## Visite du site du CDI-SIE de Morcenx – Jeudi 14 janvier 2010

La visite du site de Morcenx par les membres du CHS des Landes s'est déroulée le jeudi 14 janvier 2010, en compagnie de messieurs Laurier, chef de service et Poirisse, ACMO des Landes.

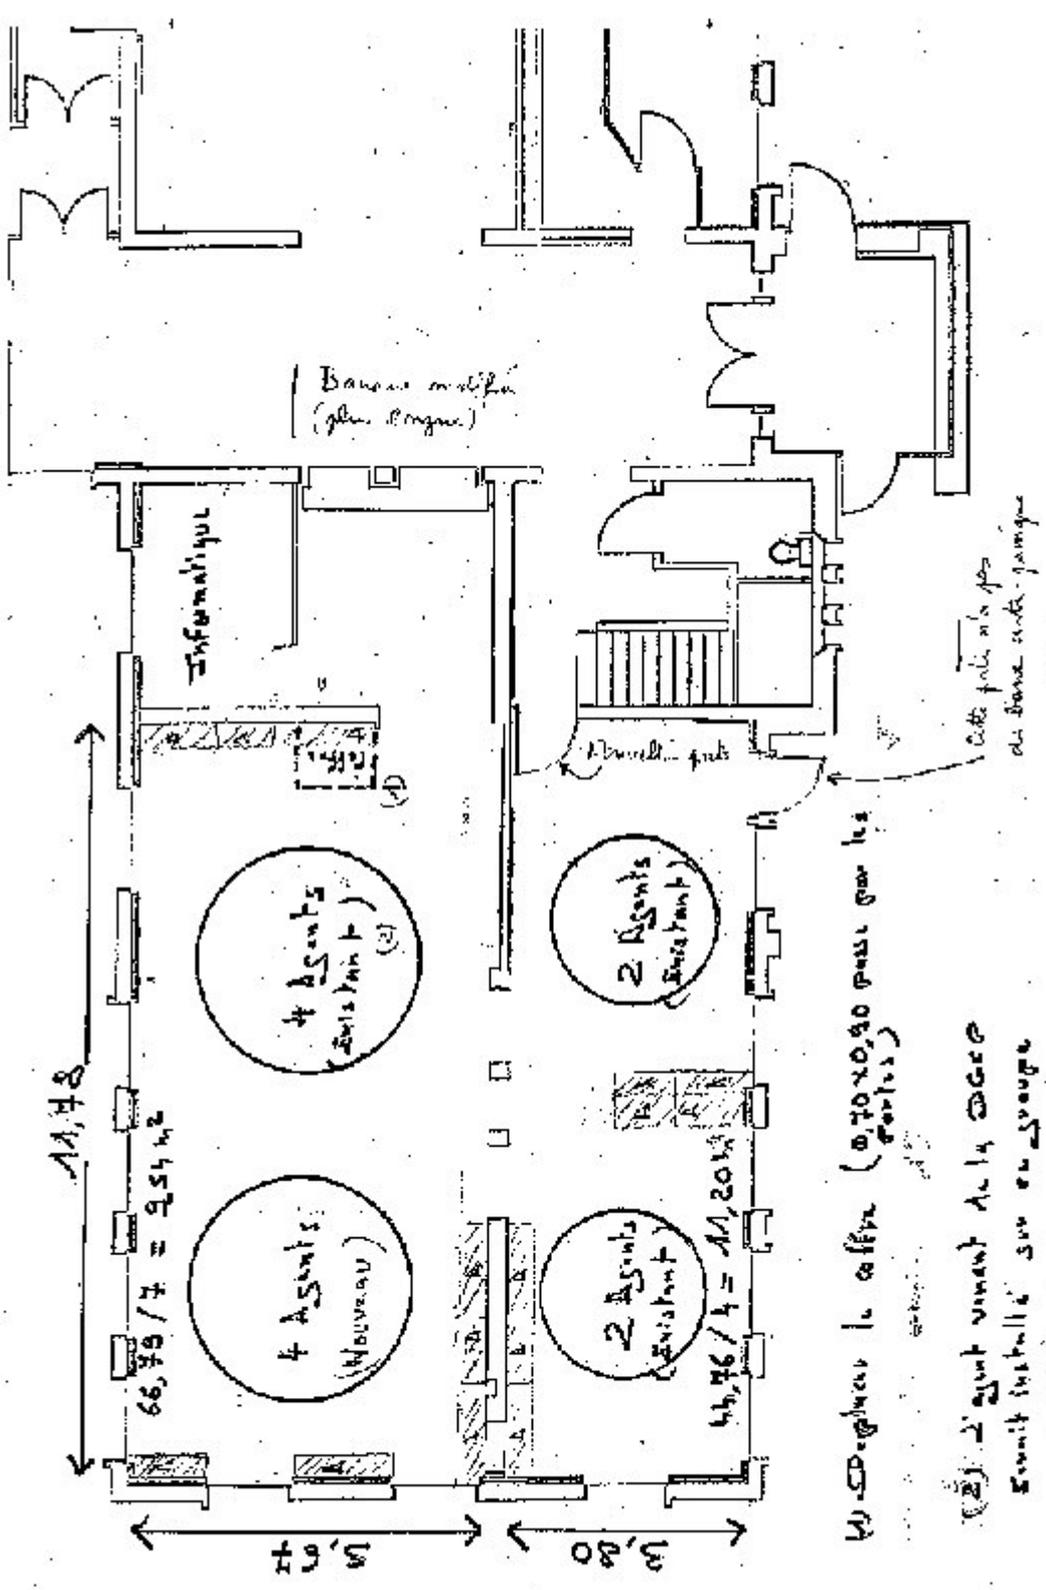
Nous avons constaté que des bâches de protection contre les poussières avaient été mises en place la veille de notre visite à la demande du chef de service, alors que celles-ci étaient prévues dès le commencement des travaux.

Conclusion : une semaine dans la poussière !
